三菱原子燃料㈱

## 6次申請 第1回補正と11月13日面談コメント反映案の比較（速報版）

6次申請 第1回補正 (三原燃第20-0491号)

11月13日面談コメント反映案

添説図3-1図 モデル選択フロー

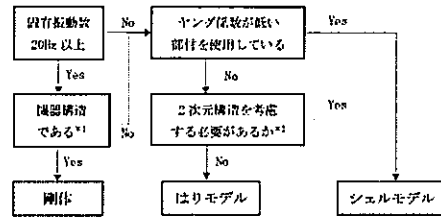
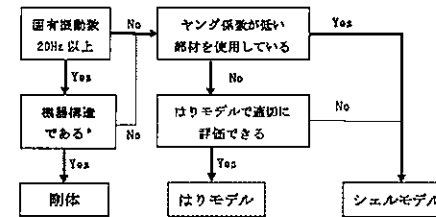
コメント No.2586 (NRA  
コメント No.1113-27) を  
反映

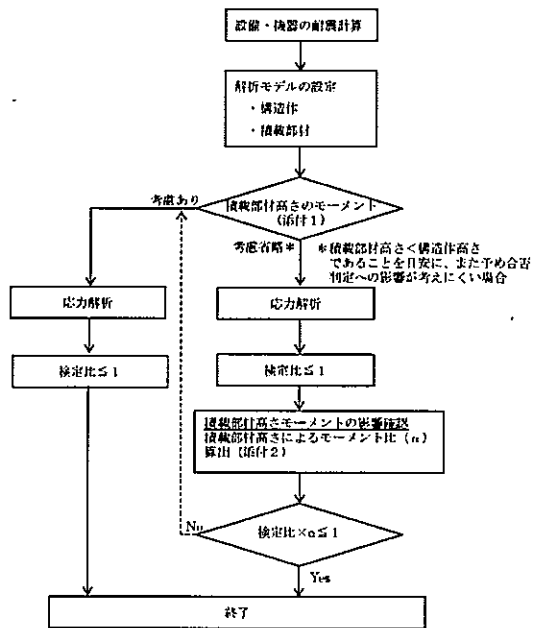
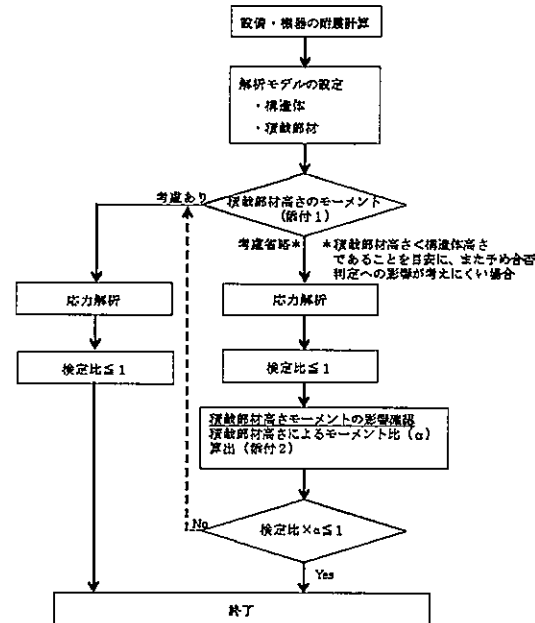
コメント No.2590 (NRA  
コメント No.1113-31) を  
反映

コメント No.2590 (NRA  
コメント No.1113-31) を  
反映
